Oggetto: ATTO DI INDIRIZZO RELATIVO AI LAVORI DI ADEGUAMENTO STRUTTURALE ANTISISMICO E MESSA A NORMA ANTINCENDIO DELLA SCUOLA MEDIA DI VALTOURNENCHE

LAVORI PER L'ADEGUAMENTO STRUTTURALE ANTISISMICO E LA MESSA A NORMA ANTINCENDIO DELLA SCUOLA MEDIA IN FRAZIONE CRETAZ DEL COMUNE DI VALTOURNENCHE

CONSIDERAZIONI SULLA FONDATEZZA DELLE RISERVE E SULLA
METODOLOGIA DI RINFORZO

CODICE ELABORATO 163_R_002_A

Figura 2.1 – Particolare B

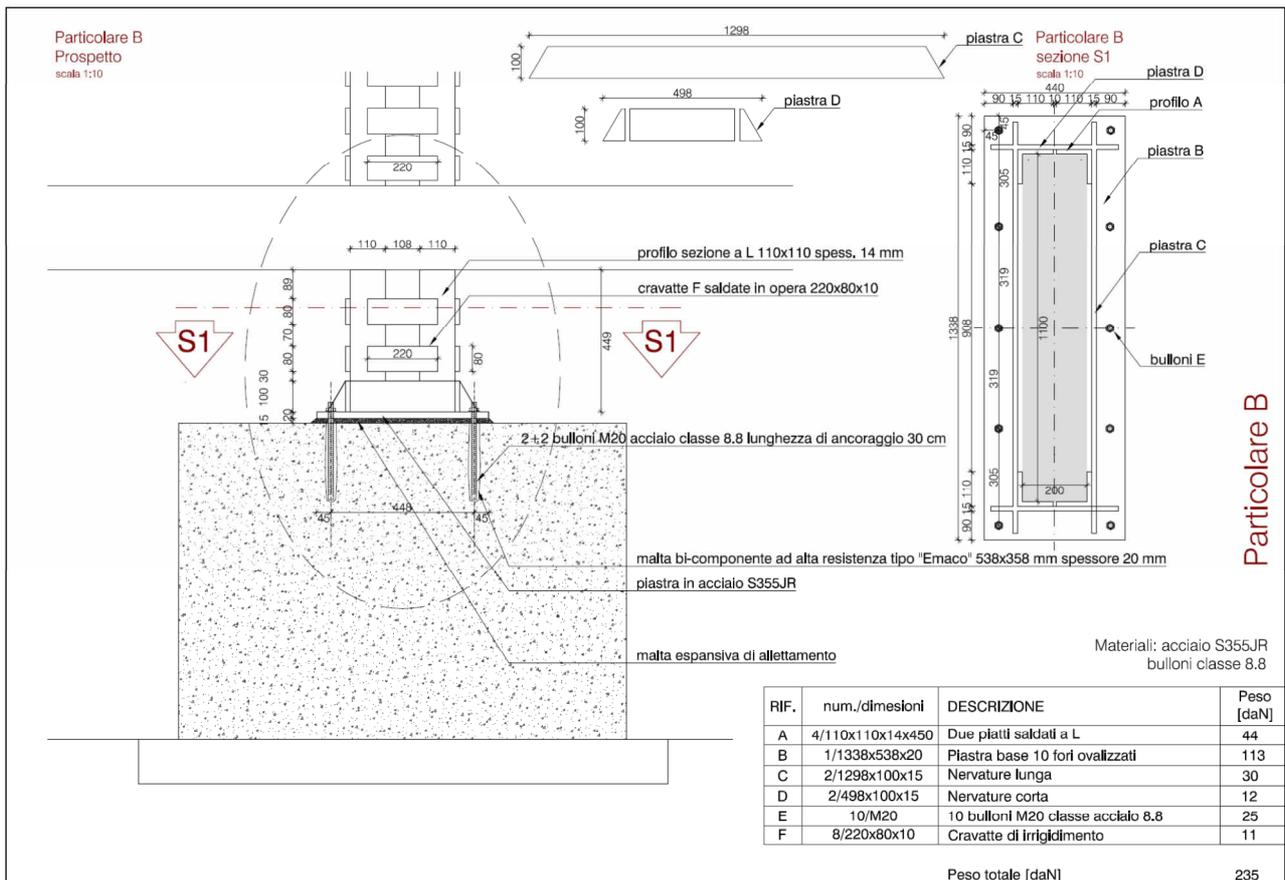
- f. *Constatata l'altezza utile da plinto a intradosso solaio al piano interrato, pari a circa 30-40 cm, non risulta praticabile l'inserimento, previsto da progetto, dei connettori per ancorare le piastre al plinto - particolare A - B - CI - C2.*

- **Punto F.** Si fa qui riferimento al collegamento al plinto del rinforzo delle colonne (vedi **Figura 2.1** relativa al particolare B). In effetti la realizzazione dei fori sul plinto per il collegamento della piastra risulta difficoltoso con spessori disponibili di 30-40 cm quali individuati dall'Impresa (e peraltro in linea con quanto indicato in progetto, pari a 45 cm). La soluzione indicata dal Progettista (ovvero di procedere dall'estradosso del primo solaio) non appare percorribile sia a causa degli inevitabili errori di realizzazione dei fori che dovrebbero essere compensati da tolleranze nella piastra, sia a causa del possibile taglio di barre di armatura esistenti del solaio durante la realizzazione dei fori.

Figura 3.1 – Intervento trave non di bordo

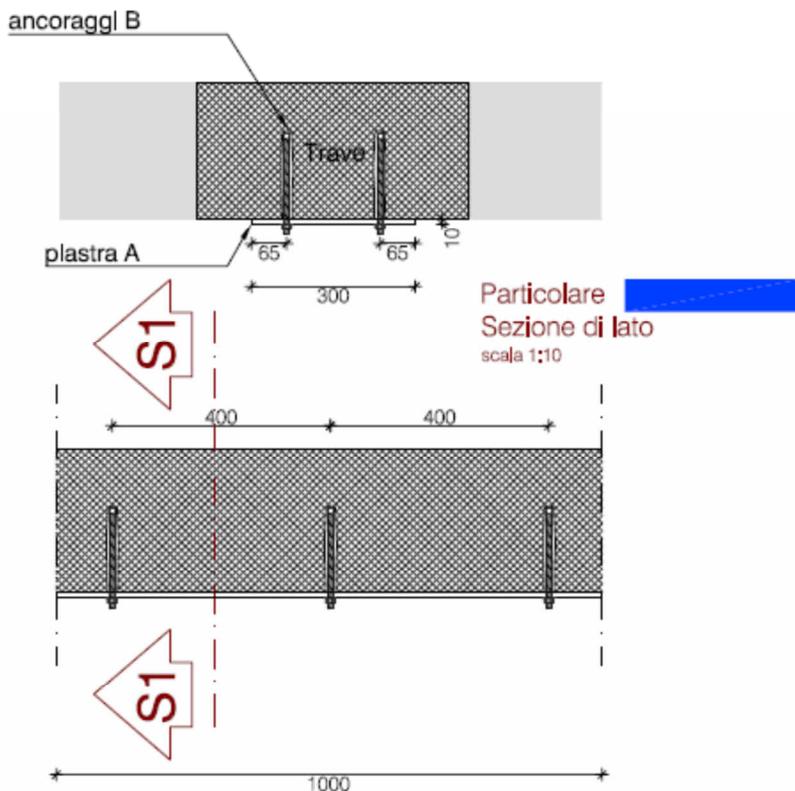
Nella frase sopra indicata, e nei calcoli successivi che sono congruenti con essa, è stata fatta confusione fra armatura longitudinale (ovvero la piastra di rinforzo inserita) e l’armatura trasversale (ovvero le staffe); inoltre viene esplicitamente affermato che la piastra di rinforzo è continua, senza che alcuna evidenza di tale fatto possa essere ritrovata nel progetto. Di fatto, l’armatura trasversale

non è stata assolutamente modificata dal rinforzo, che, ha al limite incrementato l'armatura longitudinale compressa; ne consegue che la resistenza a taglio non è stata in alcun modo modificata.

1. L'intervento sulle travi non di bordo (sul quale si sono concentrate le note di Progettista ed Impresa) modifica la sola resistenza a flessione per momento positivo, mentre non modifica la resistenza a taglio dell'elemento e la resistenza a flessione per momento negativo (per le sole azioni statiche su cui si può contare su una redistribuzione delle sollecitazioni si può pensare che abbia una qualche influenza così come messo in evidenza dalla nota dell'Impresa, aspetto sul quale comunque il Progettista non è mai entrato nel merito);

Figura 3.2 – Stralcio della nota del Progettista (estratto da pag. 8)

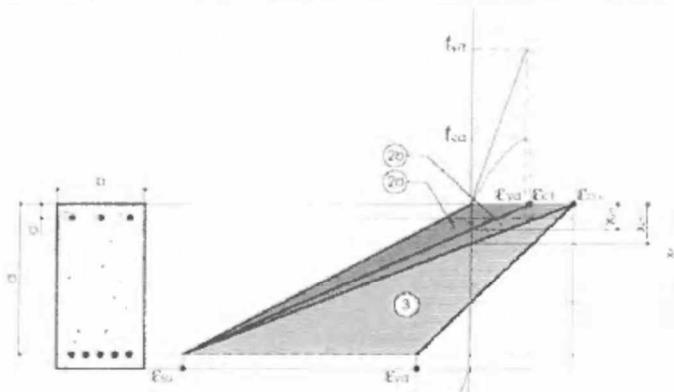
La verifica prosegue con la valutazione della resistenza della sezione rinforzata dove, sulla base del tipo di rinforzo adottato, viene incrementata l’armatura compressa (la sezione analizzata è infatti quella in corrispondenza del pilastro, e quindi soggetta, in combinazione statica, a momento negativo, ed il rinforzo prevede un incremento dell’armatura inferiore). Si premette innanzitutto che nel progetto non è presente il particolare del rinforzo della trave in spessore in corrispondenza del nodo; l’unico elaborato grafico disponibile è quello riportato in **Figura 3.1**. Non è quindi chiaro come il Progettista pensa di dare continuità al rinforzo in corrispondenza del nodo. In ogni caso, l’incremento di armatura compressa può solo migliorare la duttilità della sezione, ma non ne può incrementare la resistenza. I risultati della verifica puntuale riportati dal Progettista vanno invece in tutt’altra direzione: è infatti indicato che la sezione lavora in campo 4 (**Figura 3.2**), e quindi con ridotta duttilità. Entrando nel merito del calcolo, pur con le incertezze legate al fatto che non è visibile nel testo a disposizione il momento resistente (cella evidenziata in **Figura 3.2**) pare che nel calcolo l’armatura integrativa sia stata considerata come tesa (e quindi applicata al lembo superiore) e non come compressa (come effettivamente è).

Nella verifica a taglio della trave rinforzata (pag. 10 della nota del Progettista), le considerazioni fatte dal Progettista sono le seguenti: *“la resistenza a taglio viene affidata alla sezione della piastra applicata all’intradosso che è continua, nei prossimi calcoli è stata inserita un’area trasversale resistente pari a 3000 mmq (non si tiene conto delle staffe esistenti (il passo è stato comunque stabilito in 20 cm seppur la piastra sia continua)”*.

Figura 5.1 – *Intervento su travi di bordo*

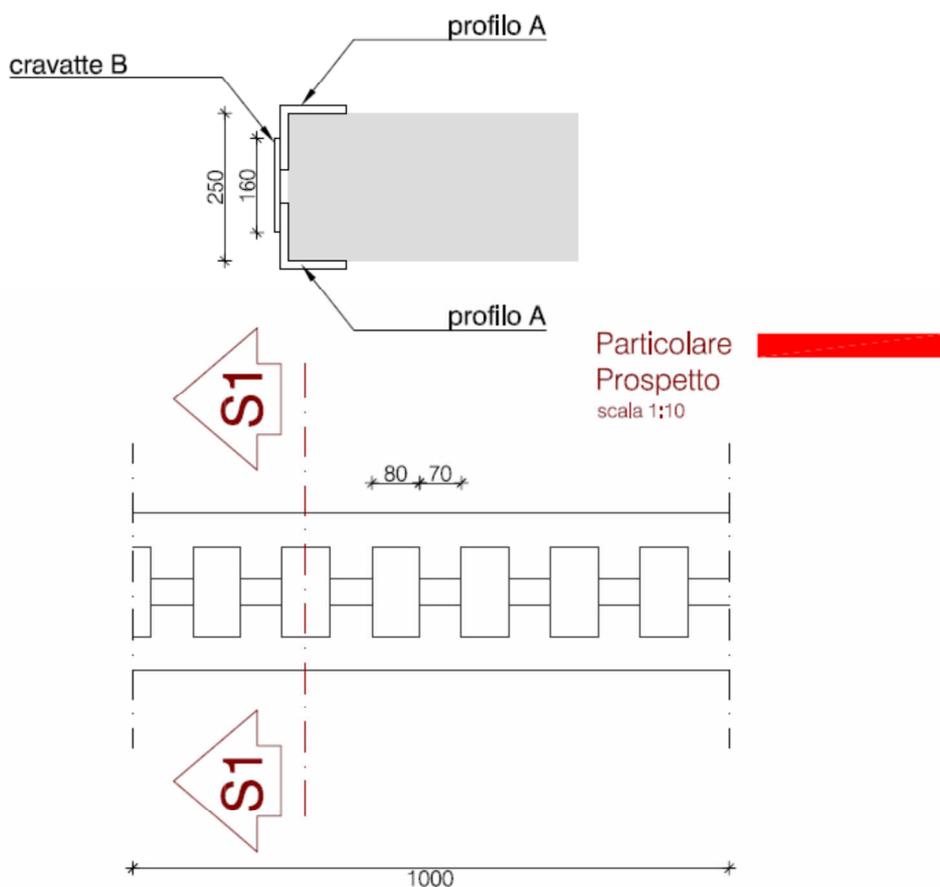
2. L'intervento sulle travi di bordo ne può modificare la resistenza a taglio e a flessione in quanto risulta continuo sul nodo (in effetti questa continuità è rappresentata unicamente in un render e non nei disegni esecutivi). In ogni caso, vista la asimmetria dell'intervento (che investe solo la parte esterna della trave di bordo), la sua efficacia va puntualmente dimostrata;

Figura 5.2 – *Intervento su pilastri*

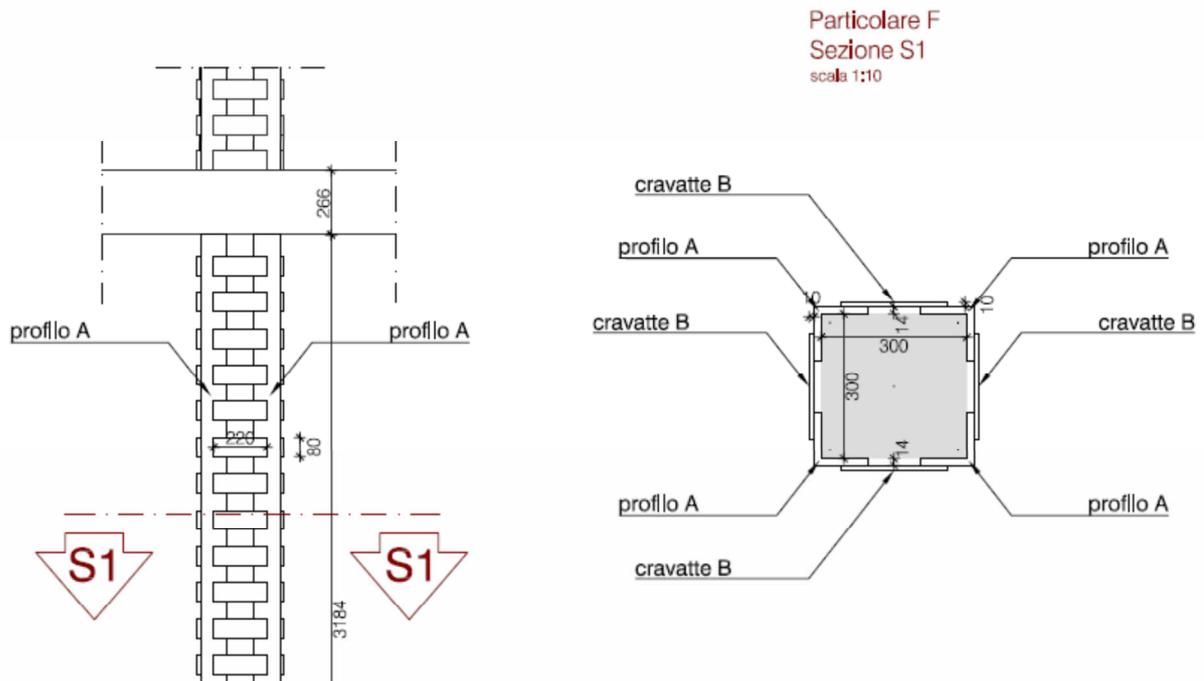
Per quanto riguarda i pilastri l'ing. Fumarola espone perplessità a riguardo del sistema di rinforzo adottato; sul punto si concorda con l'ing. Fumarola, come meglio specificato nel successivo paragrafo.

3. L'intervento sui pilastri è a tutti gli effetti un semplice confinamento del pilastro stesso: non essendo gli angolari continui nel nodo la resistenza delle sezioni terminali non è di fatto modificata.

Modello per la proposta di intervento

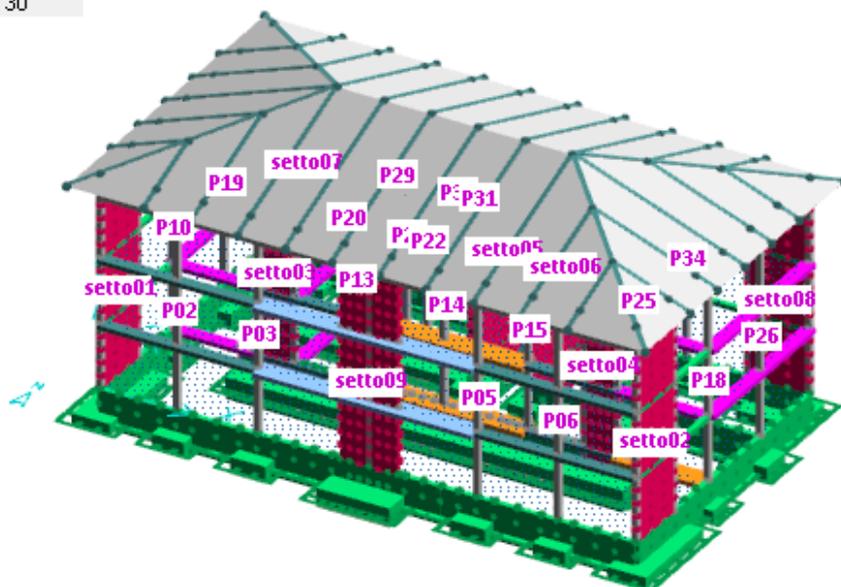
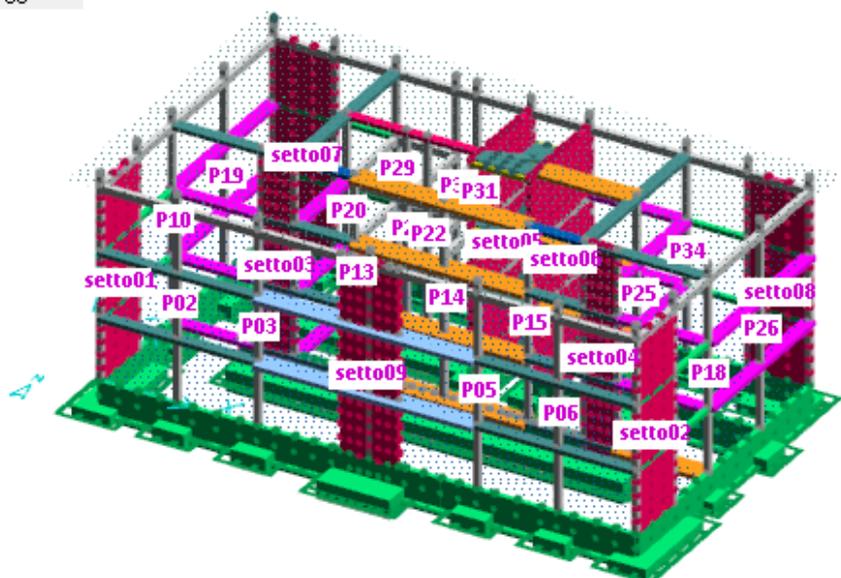
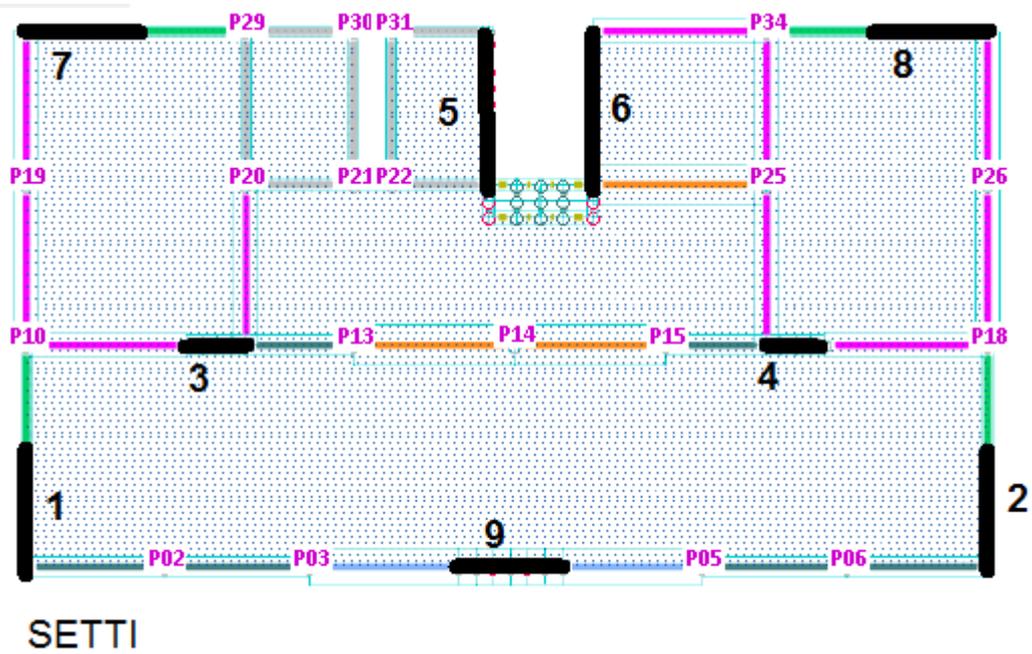
Il sottoscritto ha quindi aggiornato il modello costruito per la verifica del progetto dell'ing. Binel, inserendo nove setti dello spessore di cm 30, in posizioni tali che le rigidità strutturali consentano la regolarità della struttura, e modificando le fondazioni.

In conclusione, l'inserimento dei nuovi setti e la modifica delle fondazioni permette di adeguare sismicamente la struttura, a condizione però che i pilastri siano rinforzati, oltre che risarciti dai danneggiamenti conseguenti al passaggio degli impianti, che i travi siano rinforzati non tanto agli effetti flettenti quanto agli effetti taglianti ed infine che il getto di completamento del solaio sottotetto sia maggiorato per poter considerare il solaio stesso come piano rigido.
